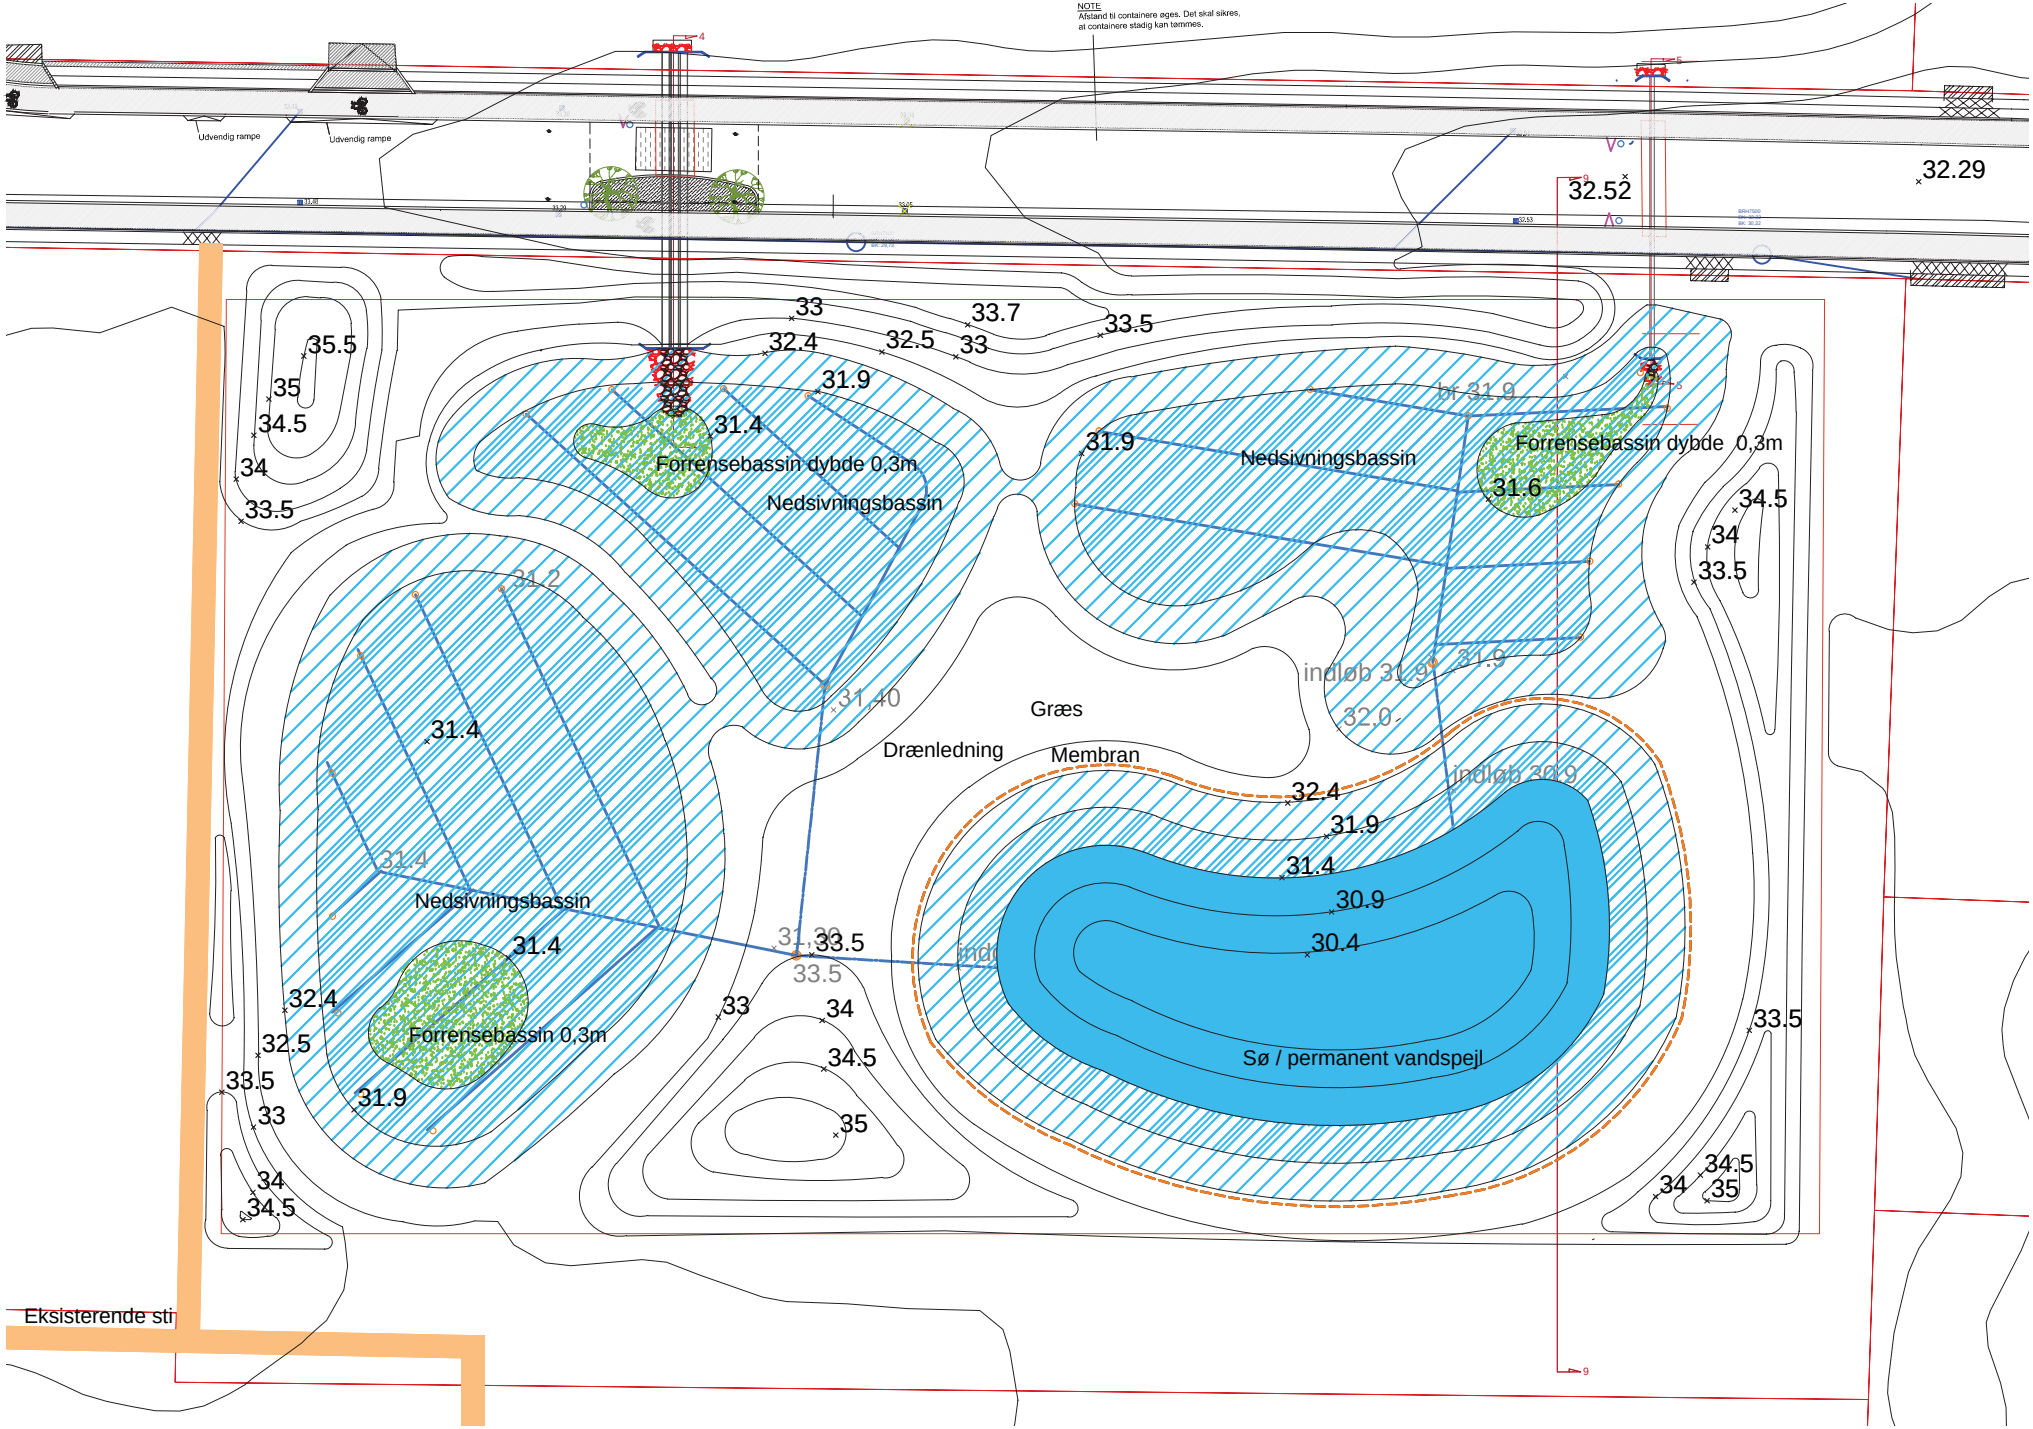
NOTE
Afstand til containere øges. Det skal sikres,
at containere stadig kan tømmes.
Udvendig rampe
Udvendig rampe
32.29
32.52
33
33.7
33.5
32.4
32.5
33
31.9
35.5
35
34.5
34
33.5
31.4
Forrensebassin dybde 0,3m
Nedsivningsbassin
31.9
Nedsivningsbassin
bl 31.9
Forrensebassin dybde 0,3m
31.6
34.5
34
33.5
31.2
31.4
31.40
Græs
Drænledning
Membran
indløb 31.9
31.9
32.0
indløb 30.9
32.4
31.9
31.4
30.9
30.4
31.4
Nedsivningsbassin
31.4
31.30
33.5
33.5
32.4
Forrensebassin 0,3m
32.5
33.5
33
31.9
33
34
34.5
35
Sø / permanent vandspejl
33.5
34
34.5
34
34.5
35
Eksisterende sti
